Technical Bulletin

## K02/K035468XS pour moteurs PSA 1.8 et 2.0 16V

<b>GATES REFERENCE:</b>	<b>K02/035468XS</b>
<b>MAKE:</b>	CITROEN / FIAT / PEUGEOT
<b>MODEL:</b>	Evasion, Synergie, XM, Xantia, Xsara, ZX, Ulysse, 306, 406, 605, 806
<b>ENGINE:</b>	1.8 16V, 2.0 16V
<b>ENGINE CODE:</b>	XU7JP4, XU10J4R, XU10J4RS, RFV

Fig. 2 Tendeur automatique (K035468XS)

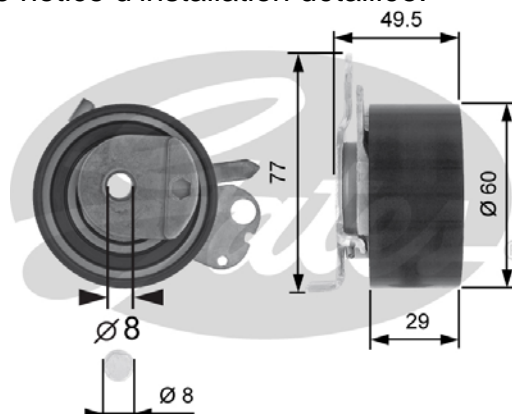
Le kit PowerGrip® K035468XS convient uniquement pour les moteurs PSA **1.8** 16V. Il contient le tendeur automatique (Réf. OE 082969, 9635336880. réf. Gates T43050 – voir Fig. 2) qui remplace maintenant le tendeur manuel initialement utilisé. Ce remplacement est recommandé et également appliqué par Peugeot/Citroen, le tendeur manuel ne devrait donc plus être utilisé sur les moteurs 1.8.

Fig. 3

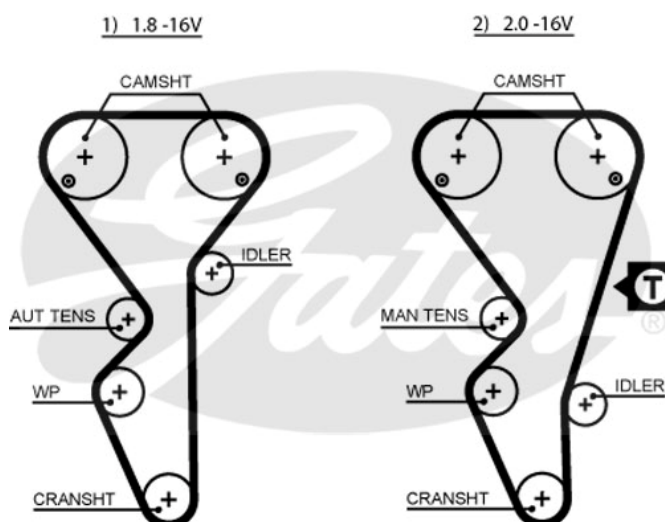
Nous nous sommes rendu compte que les schémas de transmission que nous utilisons jusqu'ici n'étaient pas 100% correctes : dans les moteurs 2.0 16V, le galet enrouleur devrait être positionné plus bas dans la transmission (voir schéma correct Fig. 3).

Sur ce moteur 2.0 16V, la tension doit être vérifiée (au moyen du STT-1 Gates) entre la poulie de l'arbre à cames droit et le galet enrouleur (entrer 5468XS-2).

Nous allons modifier en conséquence nos dessins et instructions de montage sur les boîtes des courroies et kits de distribution.
